התנגדות הרשות לתמל 3003

הנדון: תמ"ל 3003 – התנגדות רשות נחל וניקוז שורק לכיש

רשות נחל וניקוז שורק לכיש (להלן: "הרשות") מתכבדת בזאת להגיש את התנגדותה לתכנית מס. 3003 מזרח רחובות (להלן: "התכנית") אשר הופקדה להתנגדויות.

א. הבטחת נפחי ההשהייה הנדרשים בשטח הבנייה הדרומי (אגני ניקוז 1 + 1.1)

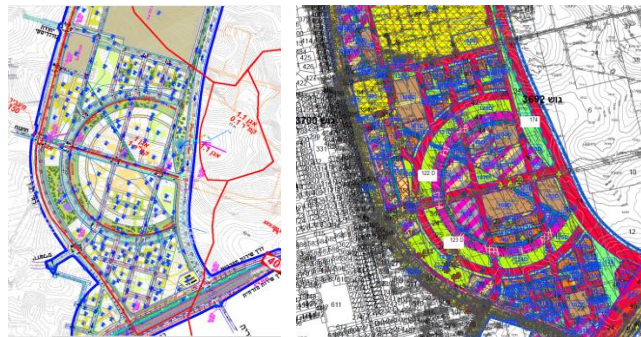
1. אזור הבינוי הדרומי של התוכנית היושב על אגני ניקוז 1 (שמביא נגר רב מחוץ לתוכנית) ו-1.1 ינוקז בסופו של דבר לעבר מעביר מים שאינו ניתן להגדלה, מתחת לכביש בגין. ממנו אל מובל ברחוב ההגנה שחוצה את רחובות לכוון כביש 410 ונשפך אל נחל נס ציונה מערבית לכביש 411.

2. על פי הסיכום בין המתכננים והותמל (נספח מ-25.11.19) נפח האיוגום הנדרש הוא 30 אלף קוב כאשר חלק מהנפח יועמס על המגרשים כ-20 קוב לדונם.
3. הוראות התקנון הרלוונטיות לניקוז השטח הדרומי נוגעות רק לשטח הפתוח בתא שטח 174 (בו רוב הנגר מחוץ לתוכנית) ולשצפ"ם בתאי שטח 123D, 122D.

4. ההוראות אינן מתייחסות לכל שיטת הוויסותים המגוונת הנדרשת על פי נספח הניקוז במגרשי הייעודים השונים שבאגן ניקוז מס. 1.
5. אגן 1 מאופיין בשימושי קרקע שונים של מגורים, מסחר ותעסוקה מבני ציבור וכד' ומקור הנגר ברובו מאיטום תכסית השטח. על פי נספח הניקוז וניהול הנגר מתוכנן וויסות הנגר וההשהייה להתבצע באמצעים שונים במגרשים השונים, בשצ"פ ובחללי אגירה בשצפ שבכיכר.

6. אולם - בנספח הניקוז וניהול הנגר של התוכנית אין תמונה מלאה לכלל האיוגום הנדרש וקיים חסר בפרוט נפחי השהיית הנגר לפי אגני ניקוז ותאי השטח בתוכנית (שם: טבלאות 3.5, 3.6).

7. על מנת להבטיח את כלל האיוגום הנדרש למניעת הצפות נדרש פרוט לנפחי האיוגום וההשהייה הנדרשים במגרשים השונים ובשצפים.

1.א. בהתאם לכך הרשות מבקשת:

- א. להשלים במסמך הניקוז של התוכנית טבלה אשר מציגה פרוט נפחי השהייה לפי אגני ניקוז וכלל תאי השטח הנמצאים באגן הדרומי. טבלה זו תהא למעשה הרחבה לטבלה 3.6 הנמצאת כרגע במסמך המופקד. נציין כי הטבלה הנדרשת המלאה הוצגה לנו ע"י מתכנן הניקוז בעת פגישת זום מ 1.7.20 וסוכם הצורך בהשלמתה למסמך הניקוז. (ראה בנספח).
- ב. יש לקשר בין נספח הניקוז המתוקן ע"י הוספת סעיפים לתקנון כדלקמן:
 - להוסיף לסעיף ניקוז 6.11 בתקנון כי: "השהיית וויסות מי נגר בתחום התוכנית תעשה בהתאם לטבלה 3.6 בנספח הניקוז המפרטת את נפחי ההשהייה בהתאם לאגני הניקוז ותאי השטח. שינוי עד 10% וגו'..."
 - להוסיף לסעיף 7.1 בתקנון כי נספח הניקוז(המתוקן) - יהיה מחייב חלקית עבור טבלה 3.6 (המורחבת).

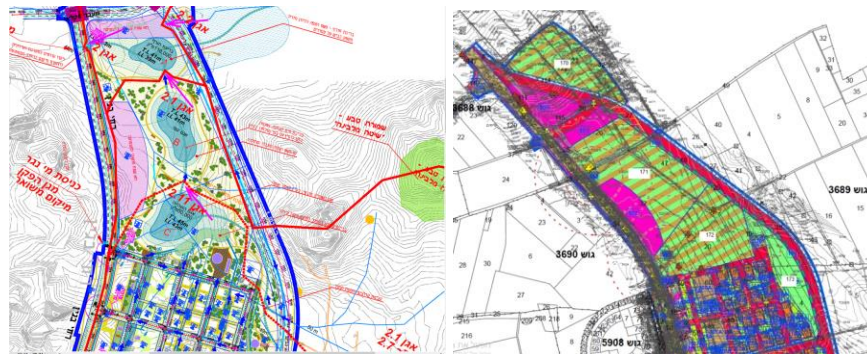
4. בהוראות התוכנית אין הוראות המחייבות את ביצוע שרשרת האיגומים, לא עבור שכונת המגורים המתוכננת ולא עבור שטחי ההצפה הנדרשים בשטח התוכנית למניעת הצפות במורד.
5. אין הוראה לביצוע האיגומים בד בבד עם פתוח הבינוי והמגורים, ולראייה:
 - 1) תקנון התכנית המופקדת אינו מתייחס ואינו קובע שלביות או לוחות זמנים ביחס לתכנון ולביצוע המאגרים A, B, C הנמצאים בשטח הפתוח המתארי ברובם בתא שטח 171. משכך אמנם ברור כי התוכנית מאפשרת את האיגום אך אינה קושרת אותו בשלביות ביצוע התכנית והקמת האיגומים אינה מהווה תנאי לביצוע התכנית.

(3) הוראה זו מרחיקה לתקופה לא מוגדרת את ביצוע שלושת איגומי השרשרת הנדרשים. ההוראה עמומה ביחס לביצוע האיגומים ונראה כי היא מחייבת שלב תכנון נוסף, תב"ע"י כדי לתכננם ולבצעם ..

(4) סעיף 6.11 ניקוז מתייחס אמנם לפיתוח תאי השטח של האיגומים בהתאם לעקרונות וויסות הנגר המופיעים בנספח הנוף ובנספח הניקוז ככל הניתן. אך שוב אין בהן כדי קשירת פיתוח השכונה עם תכנון וביצוע אגומי C.B.A. .. אשר נמצאים כאמור בשטח פתוח מתארי.

(5) הסעיף מכוון ל"השהיית מי הנגר בהתאם לנפחים המופיעים בנספח הניקוז". .. אלא שבנספח הניקוז מופיעים נפחים רק עבור אגן השהייה IC A, 50000 ו-110000 בהתאמה, ואין רשום נפח עבור אגם B, הנופי לכאורה, שגם לו תפקיד חורפי להשהייה והצפת שטח כחלק בלתי נפרד משרשרת האיגומים, כאמור, נפחי שלושת האיגומים צריך להגיע ל- 180,000 מ"ק.

(6) בהוראת סעיף 7.1 - שלבי ביצוע - רשום כי: המגורים יבוצעו בד בבד עם ביצוע מערכות התשתית הנדרשות לצורך ההרחבה המוצעת. אלא שעל פי סעיף 6.13 המונח תשתית בתוכנית זו מתייחס לקווי ומתקני תשתיות של חשמל, גז, תקשורת מים וביוב, על פי סעיף 4 ניקוז בהקשר תשתיות מופיע ביעודי הדרכים למיניהם. - אך לא לנושא הניקוז. על פי סעיפים 4.7 ו-4.8 ההוראות בכלל מתייחסות בנפרד לתשתיות ציבוריות ועירוניות ביחס למתקני וויסות השהייה ואיגום למי נגר.

1. לציין בנספח הניקוז ובתקנון באופן מפורש את נפח ההשהייה המינימלי הנדרש עבור כל אחד משלושת אגומי הוויסות על שטחי ההצפה שלהם. דהיינו, סה"כ 180,000 אלף מ"ק.

2. לכלול בהוראות התוכנית את ההוראות הבאות:

א. לאפשר הוצאת היתר לתוכנית לחפירת וביצוע שלושת איגומי ההשהייה מתוקף תוכנית

זו. דהיינו, בנפח של 50,000 מ"ק לאיגום C, ובנפח כולל של 130,000 מ"ק לפחות עבור איגומים B,A.

ב. לציין כי התוכנית ההנדסית להיתר חפירה לאיגום תתואם עם מהנדסת הרשות המקומית, ותידרש לאישור רשות הניקוז שורק-לכיש. תוכנית הניקוז תלווה ביועץ בטיחות, יועץ נופי ויועץ אקולוגי. התוכנית תידרש להצגת מפלסי הפיתוח, המגלשים, הנפחים, הייצוב. כמו-כן, התכנית ההנדסית תאפשר גמישות בתכנון האגמים, לעניין תצורתם (צמצום טביעתם במרחב) ועומקם (העמקתם במידת הצורך) במטרה לאפשר תכנון מפורט ראוי ומיטיב של הקרקע, ובלבד שיובטח נפח האיגום הנדרש, של 180,000 מ"ק.

- ג. לציין בסעיף מתן היתרים כי ביצוע איגום ההשהייה C , בנפח של לפחות 50,000 מ"ק, ביעוד שטח פתוח מיוחד יהיה חלק בלתי נפרד מביצוע פיתוח התשתיות ותנאי להוצאת היתר בניה ראשון לשמושים המוצעים בתמ"ל לאזור המגורים הצפוני באגן ניקוז 2.11.
- ד. להוסיף לשלבי ביצוע התוכנית כי ביצוע שלושת איגומי ההשהייה A B C תעשה בד בבד עם הבינוי למגורים והפעלתם תהיה תנאי לאכלוס המגורים.
- ה. לבטל מהוראות התוכנית את התלות בתכנית מפורטת לאזור השטח הפתוח המתארי.
